INFORME DE HITO DE CONTROL
N° 011-2021-OCI/4732-SCC

CONTRATO DEL SERVICIO DE SUPERVISIÓN DE LA
“EJECUCIÓN DE LA VÍA DE EVITAMIENTO CHIMBOTE
ENTRE EL KM 00+000 AL KM 39+688 DE LA RED VIAL 4”

HITO DE CONTROL N° 001– EJECUCIÓN DEL SERVICIO
DE SUPERVISIÓN AL MES DE DICIEMBRE DE 2021

Panel Fotográfico n.º 1
Estado de las zonas de la isla central y las islas de canalización del sector Óvalo Vesique

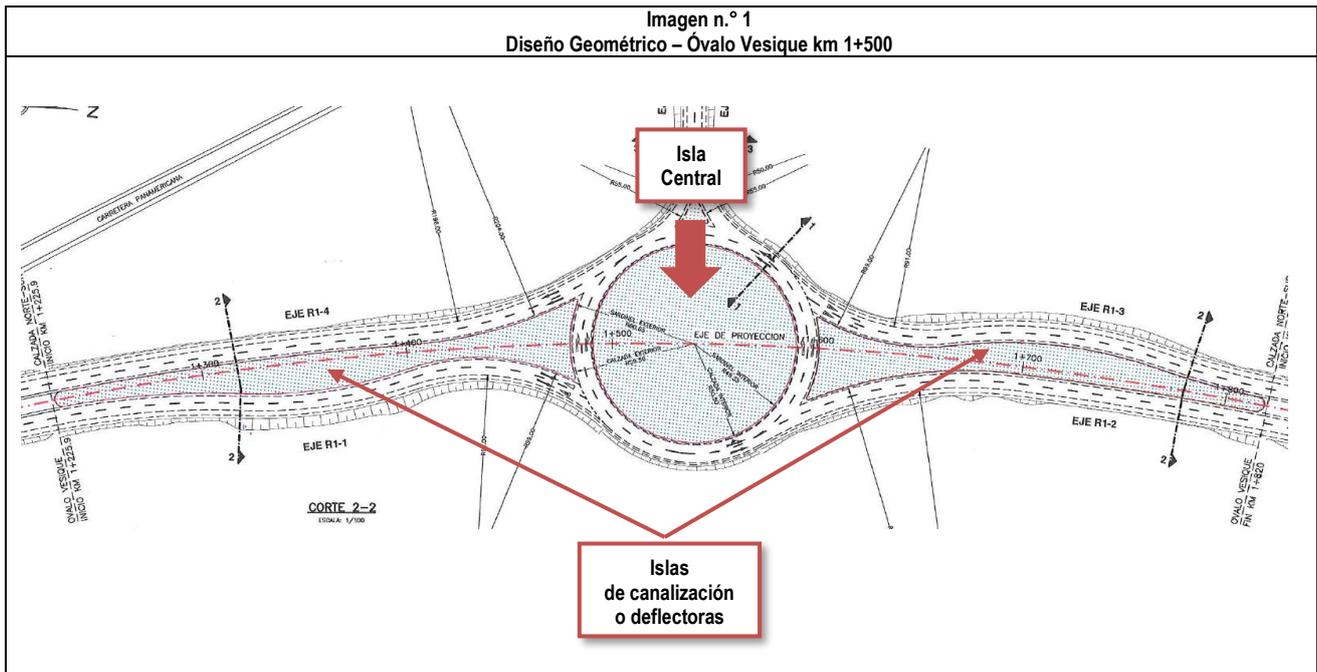
En el “Acta de Inspección Física n.º 02-2021-CC1-OCI-OSITRAN”, se dejó constancia de lo siguiente: “Se observa un gran material en condiciones naturales sobre la isla central y las islas deflectoras (entre los ramales R1-1 y R1-4) del Óvalo Vesique” (Fotografías 3 y 4 del Acta).

<p>En la fotografía se aprecia la zona de la isla central (rotonda) en condiciones naturales (material con roca), cuyo nivel de corona (parte superior) tiene una diferencia mayor de altura de 1.8m con respecto al nivel de sub rasante,</p>
	<p>En la fotografía se aprecia la zona de la isla de canalización o deflectoras en condiciones naturales (material con roca) cuyo nivel de corona (parte superior) tiene una diferencia mayor de altura de 0.6 m con respecto al nivel de sub rasante.</p>

Fuente: Estudio Definitivo de Ingeniería (EDI) - Plano de Diseño Geométrico DG-01, folio 83 del Tomo 1 de 2
Elaborado por: Comisión de Control Concurrente

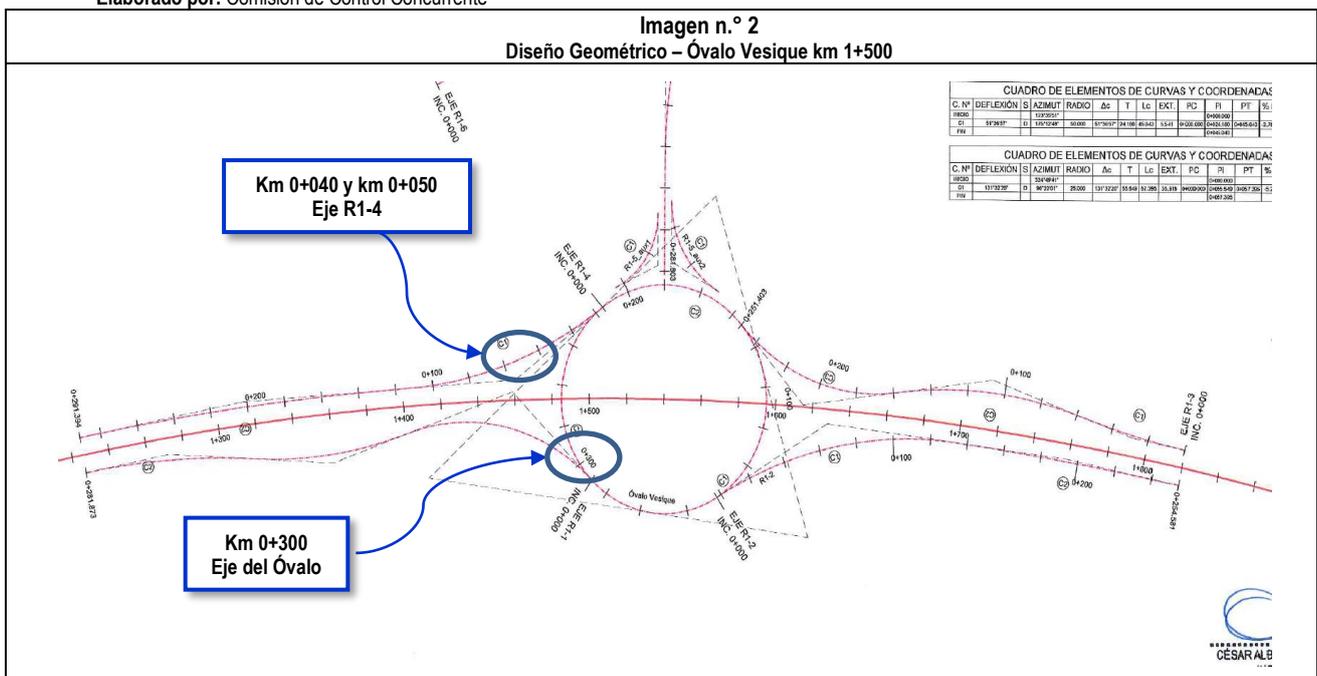
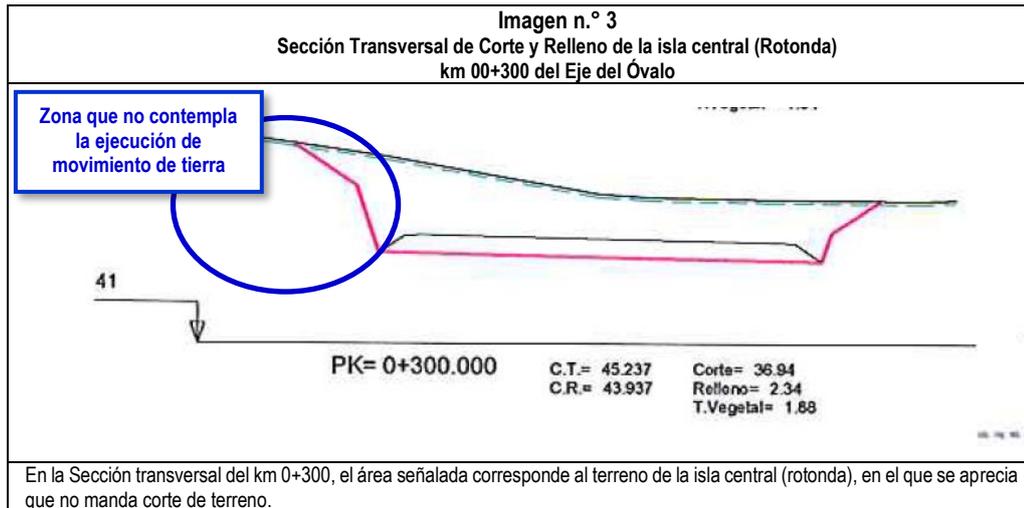
Asimismo, se comprobó que los planos y metrados del diseño geométrico del Óvalo Vesique, sector km 1+226 al km 1+820 del EDI, específicamente en las zonas que corresponden a la isla central (rotonda) y las islas de canalización o deflectoras, muestran secciones transversales que no contemplan trabajos de movimiento de tierra relacionados con el paisaje en la isla central (rotonda) y las islas de canalización, no obstante la presencia de elementos que impedirían la visibilidad de los vehículos.

A continuación, en la imagen n.º 1 se muestra el diseño geométrico del Óvalo Vesique y la ubicación de las islas y en la imagen n.º 2 se muestra las zonas donde la comisión de control identificó elementos en la isla central y las islas de canalización no contemplados en el EDI, y que impedirían la visibilidad de los vehículos.

Fuente: Estudio Definitivo de Ingeniería (EDI) - Plano de secciones Transversales Óvalo Vesique DG-06, folio 88
Elaborado por: Comisión de Control Concurrente

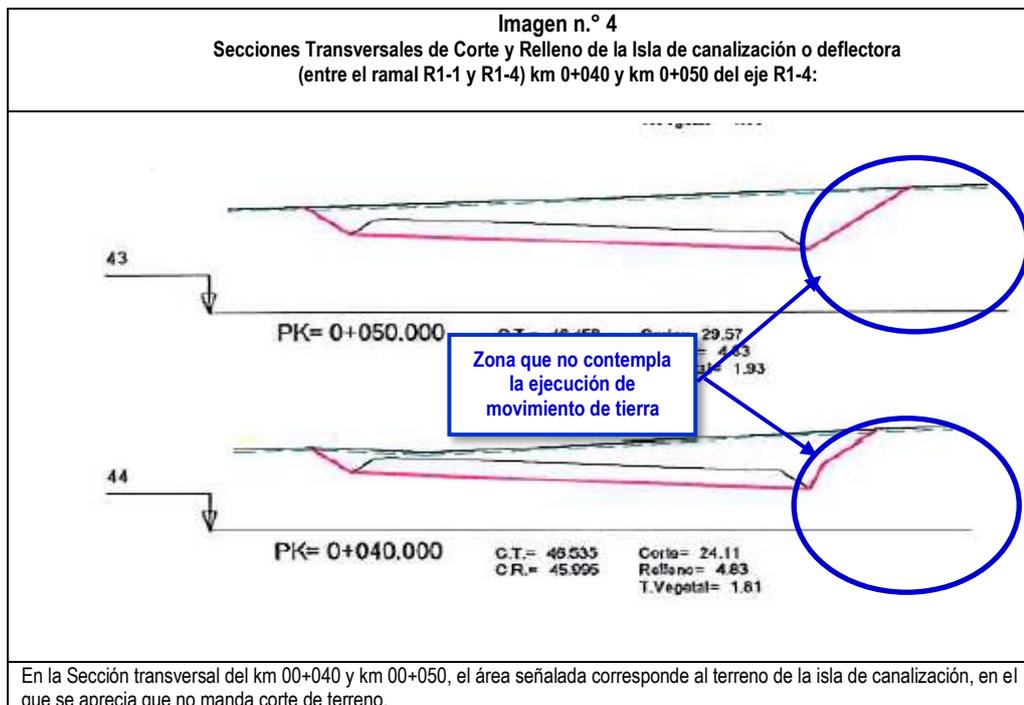
Igualmente, en las imágenes n.º 3 y 4 se muestran los planos del EDI de las secciones transversales del Ovalo Vesique, correspondientes a las zonas mostradas en la imagen n.º 2 (Km 0+040 y km 0+050 - Eje R1-4 y Km 0+300 - Eje del Óvalo), donde se aprecian áreas de corte y relleno que no contemplan el corte del material en las zonas donde se identificó el material que impide la visibilidad (movimiento de tierras).

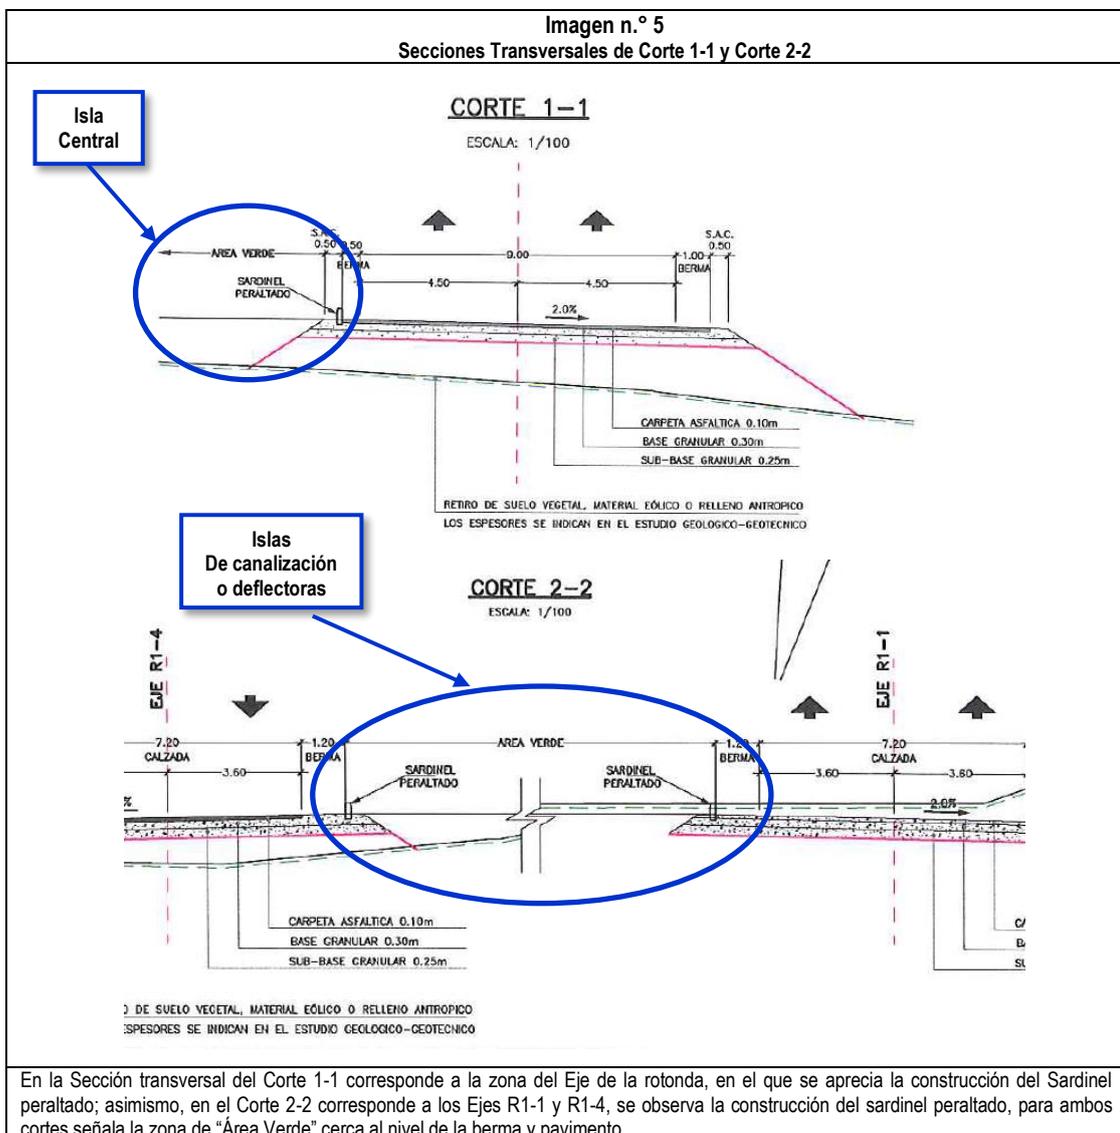
De otro lado, resulta importante señalar que los planos del EDI prevén la construcción de un Sardinell Peraltado alrededor de la Isla Central (rotonda) e islas de canalización o deflectoras, trabajos cuyo plazo de ejecución podría verse afectado, si se considera que técnicamente correspondería culminar previamente con los trabajos de movimiento de tierra en las islas antes indicadas.

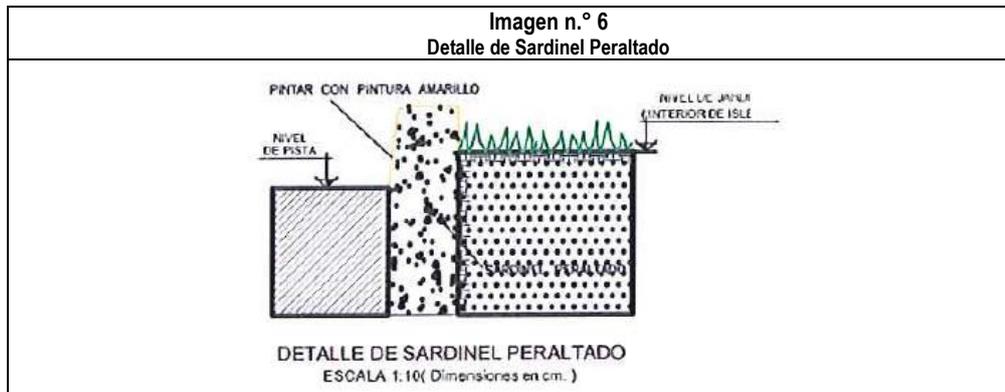
A continuación, se aprecian los planos de las secciones transversales de Corte 1-1 y Corte 2-2 del Diseño Geométrico del Ovalo Vesigue, en los cuales se muestra la ubicación del sardinell alrededor de la isla central y continuos a las islas de canalización.
